**PROGETTO PRELIMINARE DEL PIANO URBANISTICO COMUNALE ADOTTATO CON D.C.C. N.92 DEL 7-12-2011**

**PRESENTAZIONE DI OSSERVAZIONI AI SENSI DELL'ART.38, COMMA2, LETTERA d) DELLA LEGGE REGIONALE 4 SETTEMBRE 1997 N.36 e s.m.i.**

## Comitato Sopra Brignole

## NODO DI BRIGNOLE: UNA PROPOSTA DEL QUARTIERE

PLANIMETRIA D'INSIEME - PROGETTO ITALFERR 0 5 20 50 m

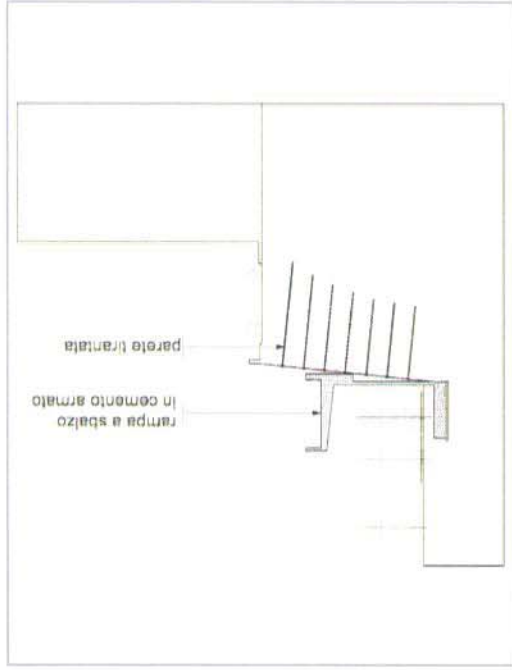
Il progetto di **ITALFERR** si compone sostanzialmente da tre interventi principali:

1. La costruzione di una strada di servizio per interventi sulla nuova linea ferroviaria posta a sbalzo di una struttura in cemento armato a sua volta ancorata, con 11 file di tiranti, al muro di sostegno che sorregge la Via Montesano a monte del parco ferroviario.

2. Il rinforzo del muraglione di sostegno posto a monte del parco ferroviario con ininterrottura e spazzatura con molle cementizie.
  3. La costruzione di un parcheggio di 7 piani in struttura di cui due sopra il piano stradale all'angolo fra la Via Montesano e la Via Gropallo.

- Le principali problematiche (interferenze) del progetto sono costituite da:
- il numero cospicuo di tiranti posti in adiacenza e sotto edifici comunque vetusti che risulterà invasivo e dannoso per le abitazioni.

- La struttura indipendente in cemento armato della rampa che risulterà a forte impatto paesaggistico.
  - L'applicazione di malta cementizia a tutto il muro di sostegno, attualmente in pietra a vista, che determinerà un effetto "cementificazione" sicuramente poco gradevole per la Città e per i viaggiatori a Genova Brignole.

- Il notevole impatto ambientale del parcheggio pluripiano che, senza alcuna misura compensativa che porterà un aumento dell'inquinamento e del rumore per le case adiacenti.

- La "non previsione" di interventi nel tratto Via Gropallo/Via Romani, che vede al momento una viabilità stradale, con particolare riguardo al dimensionamento dei marciapiedi, assolutamente inadeguata e un inquinamento acustico dovuto allo "effetto imbuto" del tunnel ferroviario di collegamento con la Stazione di Genova Principe molto elevato.

- La "non previsione" di alcun isolamento acustico per le residenze lungo le Via Montesano e Gropallo che prospettano lungo le fasce dei binari.

PLANIMETRIA AREA D'INTERVENTO - PROPOSTA PROGETTO DI VARIANTE - SCALA 1:1000

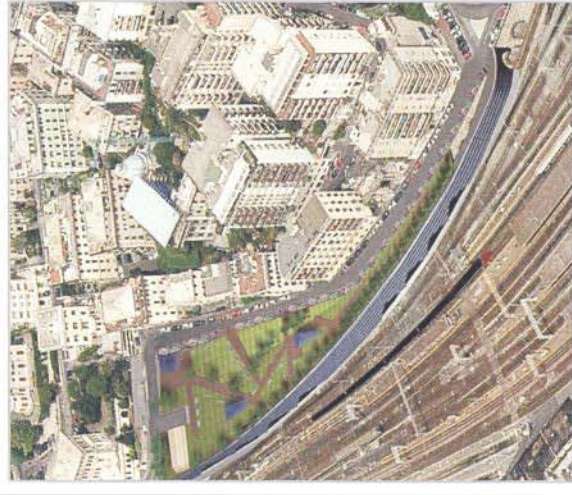
**1 TRAITO INIZIALE VIA MONTESANO**

La proposta di variante ipotizza una struttura a doppio portale in grado di contrastare agevolmente il muro di sostegno senza tiranti e sorreggere sia la strada di sicurezza RA che un secondo livello in copertura, ove fioriere ed un percorso pedonale con barriere fonosorbettoni sovrastate da pannelli fotovoltaici, determinano un elemento di compensazione ambientale senza costi sostanziali per l'opera nel suo complesso.

**MIGLIORIA:** la migliore consente quindi la mitigazione dell'impatto ambientale, la riduzione dell'inquinamento acustico, la possibilità di utilizzo dell'energia elettrica prodotta e l'eliminazione di possibili danni alle abitazioni esistenti, non realizzando i tiranti.

SEZIONE AA - PROPOSTA PROGETTO DI VARIANTE - SCALA 1:500

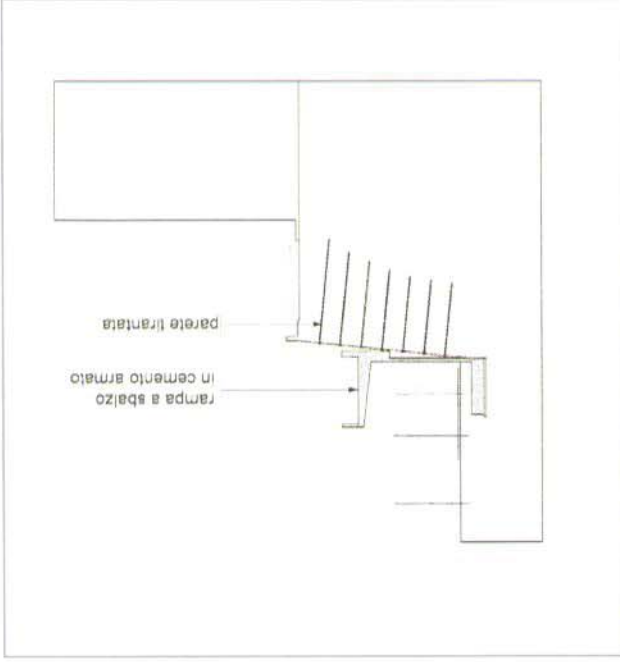
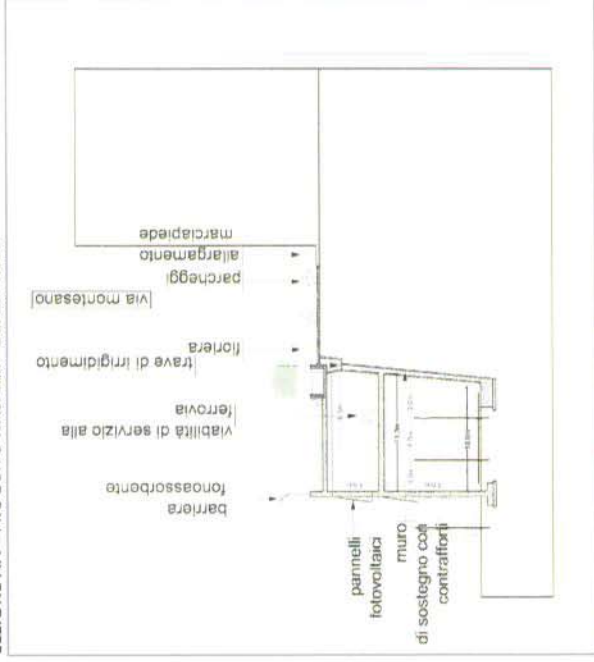
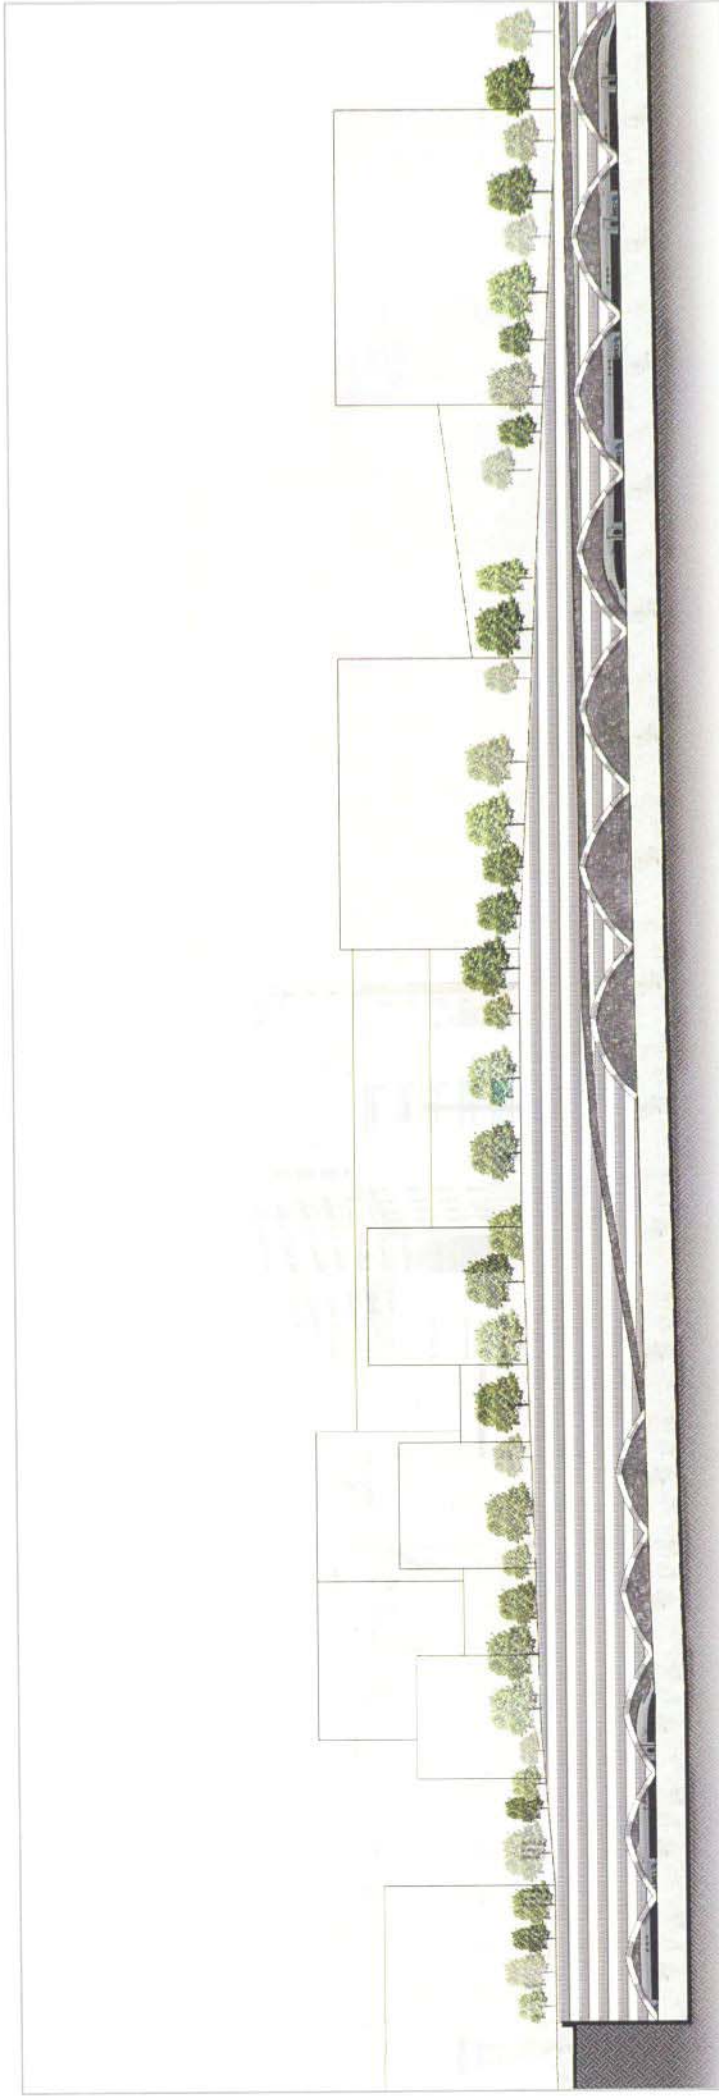
rampa a sbalzo  
in cemento armato

parete tirantata

barrera  
fonassorbente

viabilità di servizio alla  
ferrovia

trave di irrigidimento

fioriera

Via Montesano

parcheggi  
allargamento  
marciapiede

pannelli  
fotovoltaici

muro  
di sostegno con  
contralfori

SEZIONE AA - PROPOSTA PROGETTO DI VARIANTE - SCALA 1:150

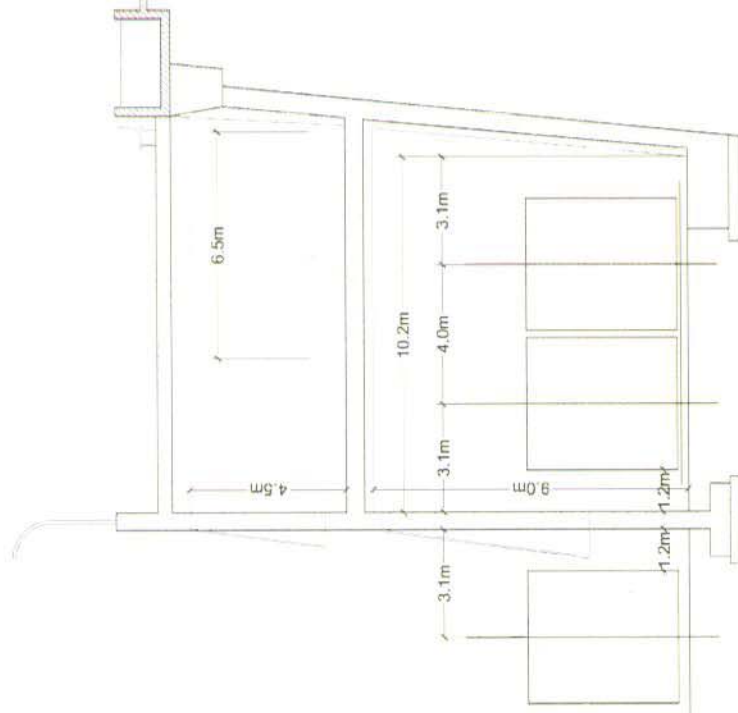
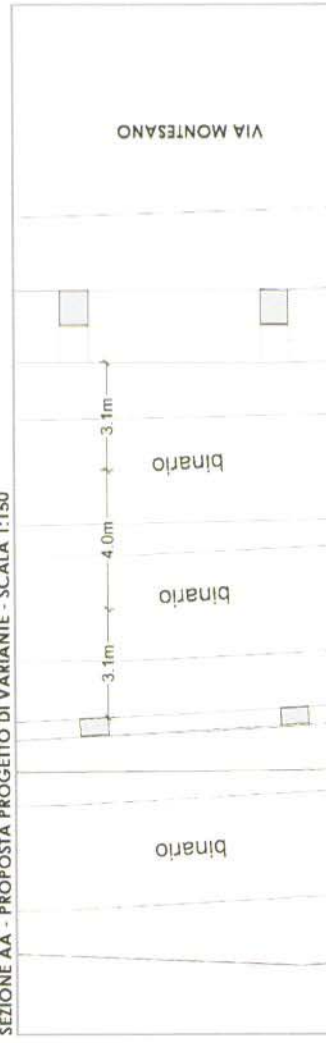
L'ELABORATO SOTTO RIPORTATO È STATO ESTRATTO DAL PROGETTO ITALFERR, MENTRE I DISEGNI A LATO RAPPRESENTANO LA PROPOSTA DI PROGETTO DI VARIANTE.  
 SI EVIDENZIA COME NELLA PROPOSTA DI PROGETTO DI VARIANTE LE DISTANZE NECESSARIE PER IL PASSAGGIO DEI TRENI SONO RISPETTATE.

**3. TRATTO VIA GROPALLO - VIA ROMANI  
OPZIONE 1 - COPERTURA TOTALE PARCO FERROVIARIO**

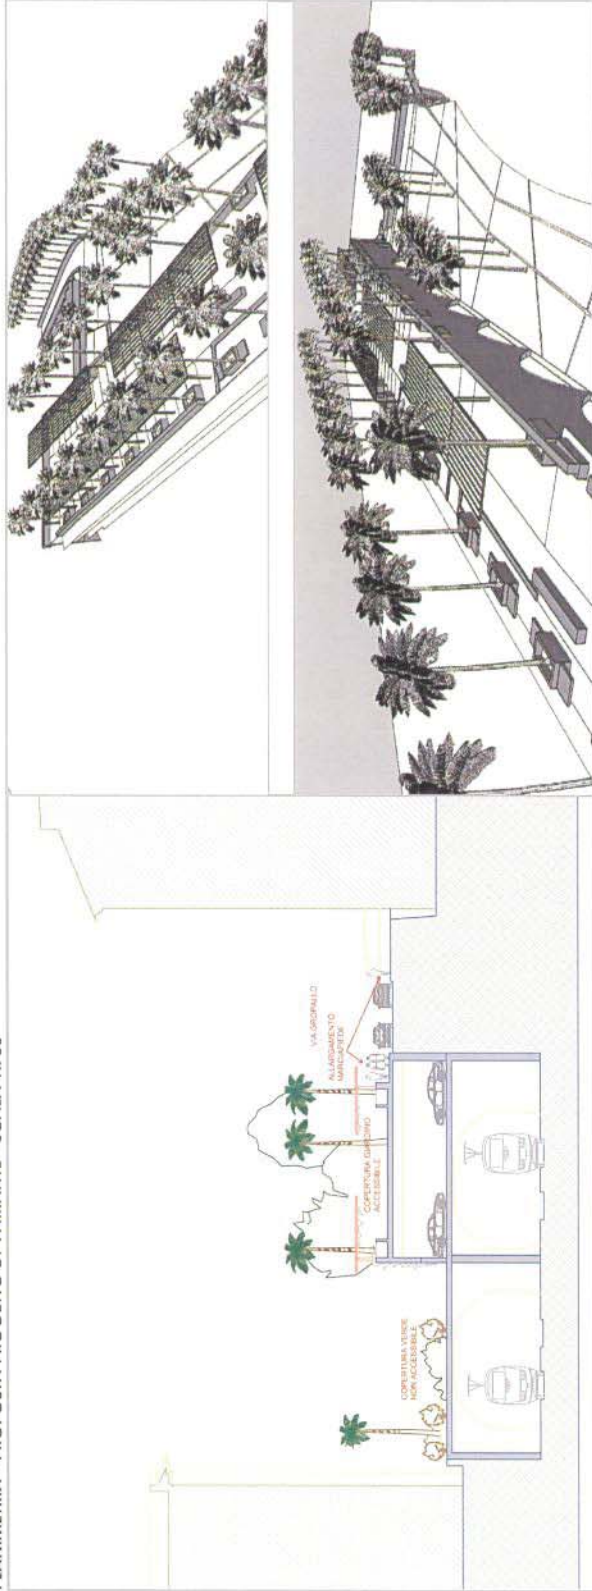
- ALLARGAMENTO MARCIAPIEDE VIA GROPALLO
- ZONA VERDE SULLA COPERTURA
- PERCORSI PEDONALI
- ACCESSO VEICOLARE
- COPERTURA PARCO FERROVIARIO E PARCHEGGIO IN STRUTTURA SU DUE LIVELLI
- PROGETTO PARCHEGGIO DI VIA MONTESANO

1. Allargamento via Gropallo per consentire accessibilità al parcheggio di Via Montesano e creare marciapiedi pedonali su ambo lati strada.
2. Realizzare il parcheggio a rotazione sotto quota strada, esclusivamente all'interno di struttura chiusa adossata al muro di via Gropallo e con accesso da Via De Amicis tramite rampe distanti dai fabbricati di Via Gropallo bassa.

3. Creazione di terrazzo-parco lineare verde lungo via Gropallo, in continuità con quello di Via Montesano per realizzare un'opera organica per il quartiere Brignole nell'insieme.

4. Conseguente eliminazione dell'inquinamento acustico.
5. La copertura e' su due livelli: quella alta' costituisce il nuovo ampio marciapiede pedonale di via Gropallo alla loggia assente; quella bassa non e' praticabile per garantire la privacy e sicurezza dei residenti di via Gropallo bassa.

6. Il livello inferiore della copertura ha la sola funzione di eliminare l'inquinamento acustico, e' un tetto antirumore a giardino, e' recintato e inaccessibile ad intrusi, anche grazie al taglio nella soletta che lo separa dal collegamento veicolare con Via de Amicis. Possibile uso di Condominio di Via Gropallo 3 a cui e' adiacente.

**3. TRATTO VIA GROPALLO - VIA ROMANI  
OPZIONE 2-COPERTURA PARZIALE PARCO FERROVIARIO**

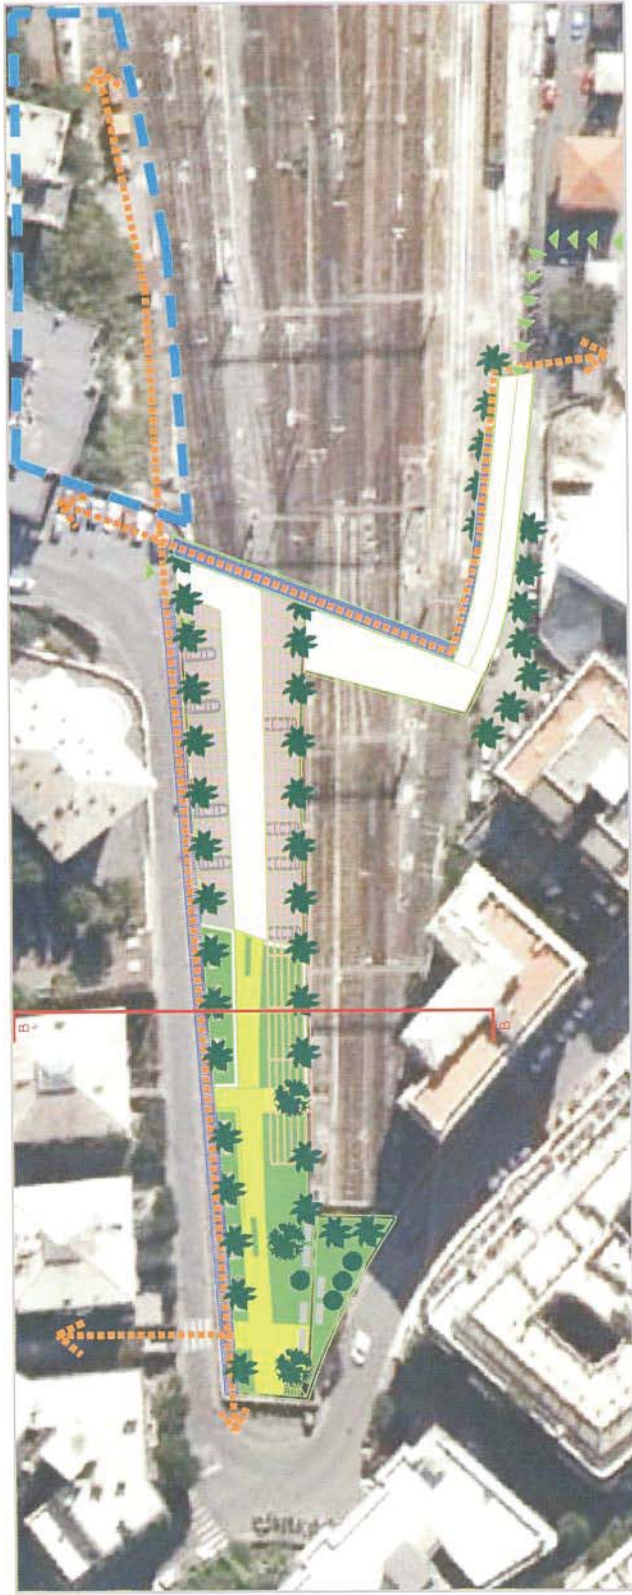
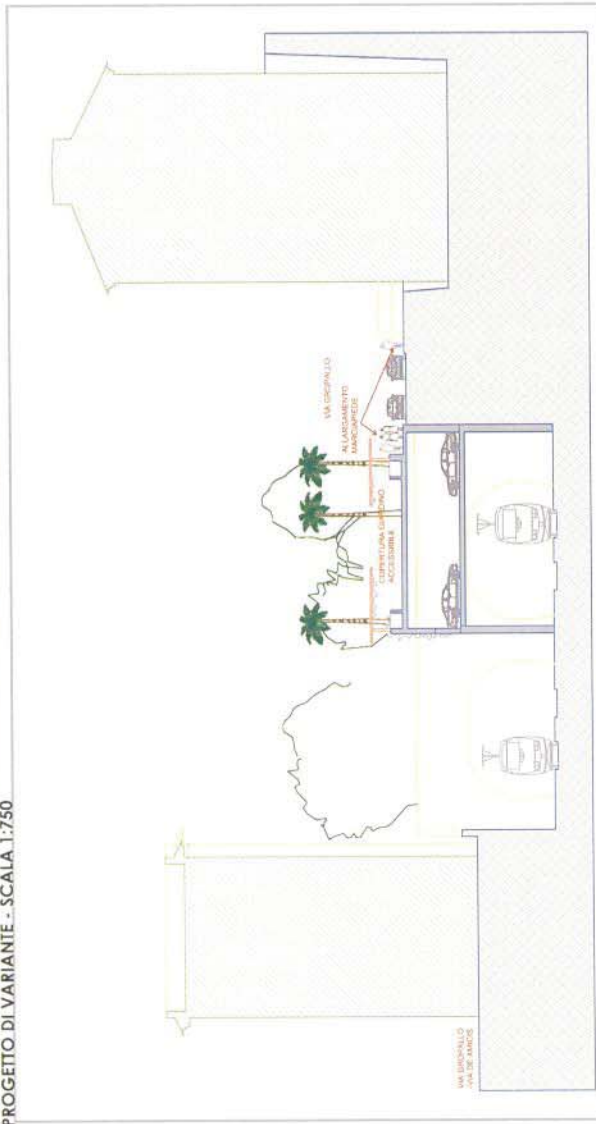
Questa opzione alternativa prevede di realizzare la struttura a parcheggio rotazionale 'distante' dagli edifici di Via Gropallo bassa. Risulta meno unitaria dal punto di vista urbanistico e un po' meno efficace per la soluzione completa problema di inquinamento acustico del quartiere, ma pur sempre contiene gli elementi salienti richiesti dalla maggioranza degli abitanti del quartiere quali:

1. **Allargamento di via Gropallo** per consentire accessibilità a parcheggio di via Montesano e creare marciapiedi pedonali oggi assenti.
2. **Realizzazione di parcheggio a rotazione, sotto quota strada e in struttura chiusa distante dagli edifici di via Gropallo bassa.**
3. **Creazione di terrazzo-parco lineare verde lungo via Gropallo**, in 'continuità' con quello di Via Montesano.
4. **Risoluzione parziale del problema 'inquinamento acustico'.**
5. **Totale separazione dagli edifici della parte bassa di Via Gropallo.**

-  ALLARGAMENTO MARCIAPIEDE VIA GROPALLO
-  ZONA VERDE SULLA COPERTURA
-  PERCORSI PEDONALI
-  ACCESSO VEICOLARE
-  COPERTURA PARCO FERROVIARIO E PARCHEGGIO IN STRUTTURA SU DUE LIVELLI
-  PROGETTO PARCHEGGIO DI VIA MONTESANO
